# 改善箇所説明図

(左ハンドル車)

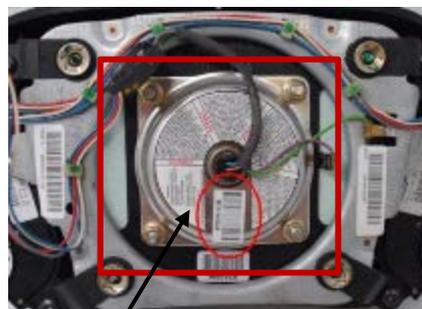
基準不適合発生箇所

運転者席用エアバッグのインフレーター（膨張装置）において、吸湿防止が不適切なため、ガス発生剤が吸湿する可能性がある。

そのため、使用過程でガス発生剤が吸湿や乾燥を繰り返した場合など、衝突時等のエアバッグ作動時に正常に展開しないおそれがあり、インフレーター内の圧力が上昇して容器が破損することにより、乗員が負傷するおそれがある。

全車両、運転者席用エアバッグのインフレータのシリアル番号を確認し、確認結果に応じて、エアバッグインフレーターまたはエアバッグアセンブリを代替品と交換する。なお、代替品の準備には時間を要するため、準備ができ次第、部品交換を改めて案内する。

識別：右フロントドア ロアヒンジ取り付けボルトの頭部に白ペイントを塗布する。
